改善箇所説明図

代表型式：カトウ YDS-KRC017

スナップリング

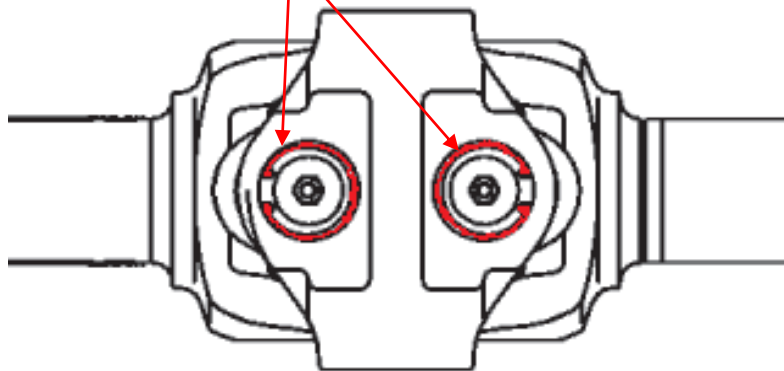
不具合発生箇所

ホイール・クレーンの動力伝達装置において、アクスルシャフト製造時の組み付け作業が不適切なため、ジョイント部のスナップリングが取り付けられていないおそれがある。そのため、そのままの状態で使用を続けた場合、ジョイント部のベアリングカップが抜け出すことで異音が発生し、最悪の場合、走行不能となるおそれがある。

改善措置の内容

全車両、スナップリングの有無を点検し、組み付けられていない場合は、アクスルシャフトを正規品に交換する。
